La Autoridad Nacional de Licencias Ambientales (ANLA) - dentro del expediente LAV0044-00-2016 expidió el Acto Administrativo: Resolución No. 1841 del 23 de agosto de 2023, el cual ordenó notificar a: **OMAR ALIRIO CHAPARRO PARRA** .

AUTORIDAD NACIONAL DE LICENCIAS AMBIENTALES

RESOLUCIÓN N° 1841

“Por la cual se resuelve un recurso de reposición interpuesto en contra de la Resolución 1146 del 5 de junio de 2023 y se toman otras determinaciones”

Figura 1. Criterios de delimitación del Área de Influencia del medio biótico presentada por la Sociedad.

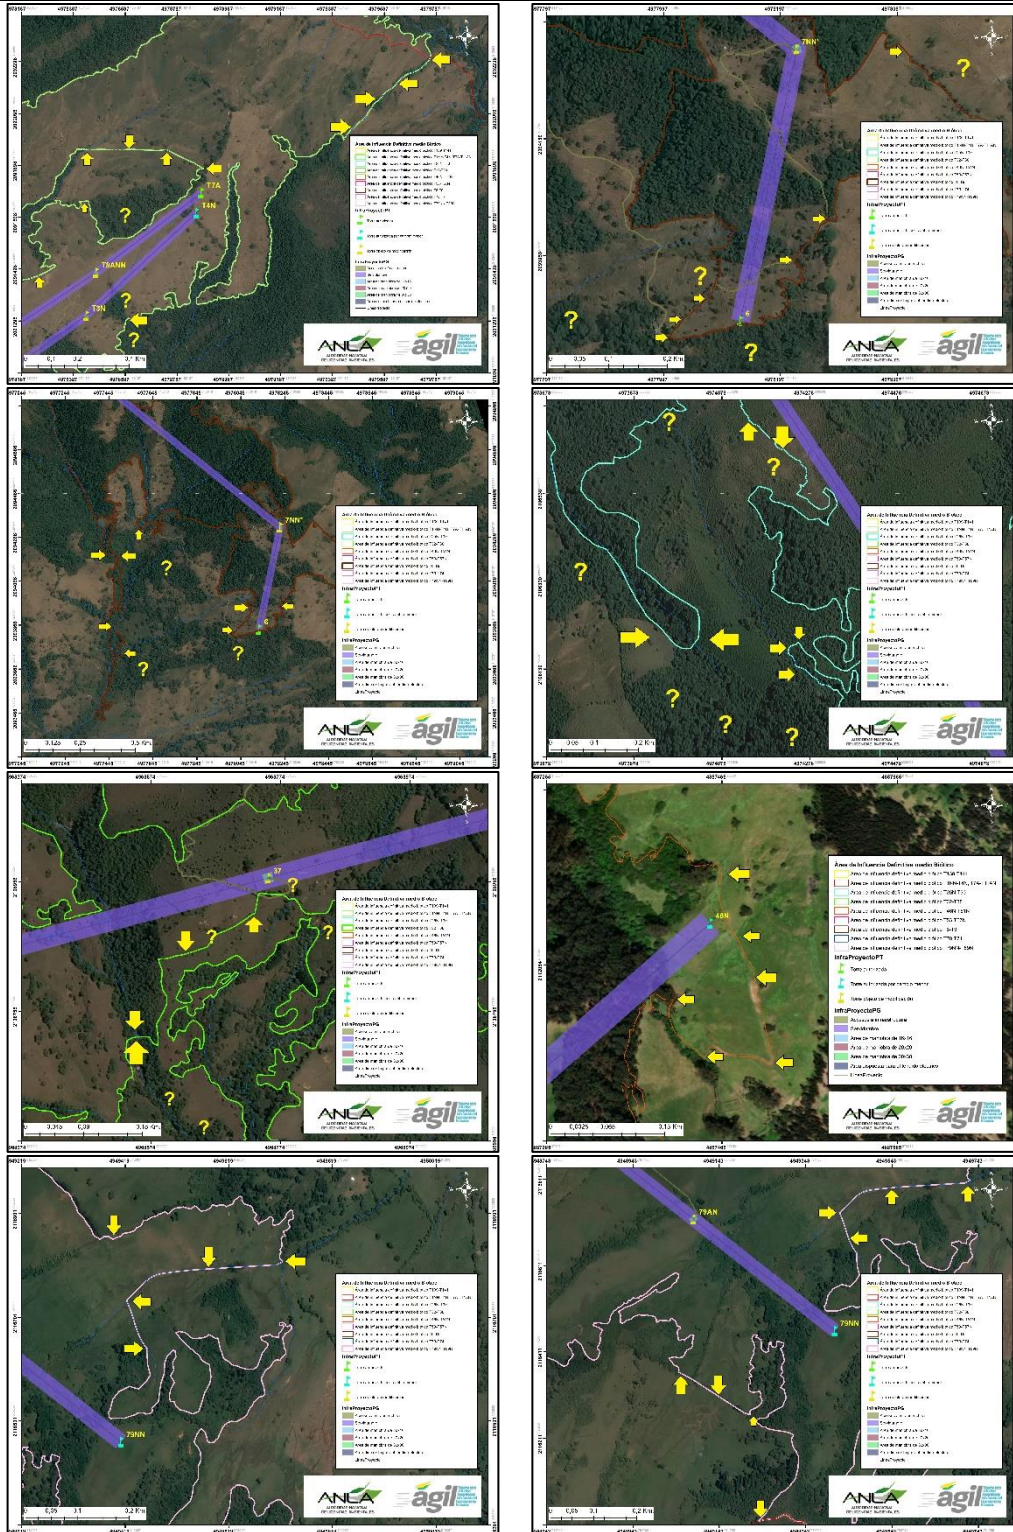
Con respecto a la potencial trascendencia de impactos el Equipo Técnico Evaluador de la ANLA identificó que, en el área de influencia del medio biótico definida por la Sociedad, en diferentes sectores se realizó la delimitación con base a criterios físicos (p.ej. caminos, senderos y drenajes sencillos); áreas que se presentan en las siguientes figuras. Entre los diferentes ejemplos expuestos, también se identificó en la delimitación del área de influencia biótica áreas sin criterio de continuidad de coberturas naturales de la tierra (p.ej. bosque de galería y/o ripario, bosque denso alto de tierra firme, bosque fragmentado y vegetación secundaria), sitios donde se debe dar mayor prioridad durante la ejecución de los monitoreos de seguimiento de fauna silvestre y la verificación de medidas de manejo establecidas por el proyecto.

De la misma forma, no se considera procedente revocar los numerales 3, 5 y 6 de la ficha “SFS Programa de seguimiento y monitoreo del recurso fauna”, como quiera que la evaluación realizada en el trámite de modificación de licencia ambiental generó incertidumbre de la trascendencia de los diferentes impactos negativos en los componentes de fauna y flora silvestre en diferentes sectores del área de influencia del medio biótico delimitada por la Sociedad, por esta razón fue necesario imponer las obligaciones establecidas en la ficha, en consecuencia, se confirman los numeral 3, 5 y 6 de la Ficha “SFS Programa de seguimiento y monitoreo del recurso fauna”, del ordinal i Medio Biótico del artículo noveno de la Resolución 1146 del 5 de junio de 2023, tal y como quedará plasmado en la parte resolutive del presente acto administrativo.
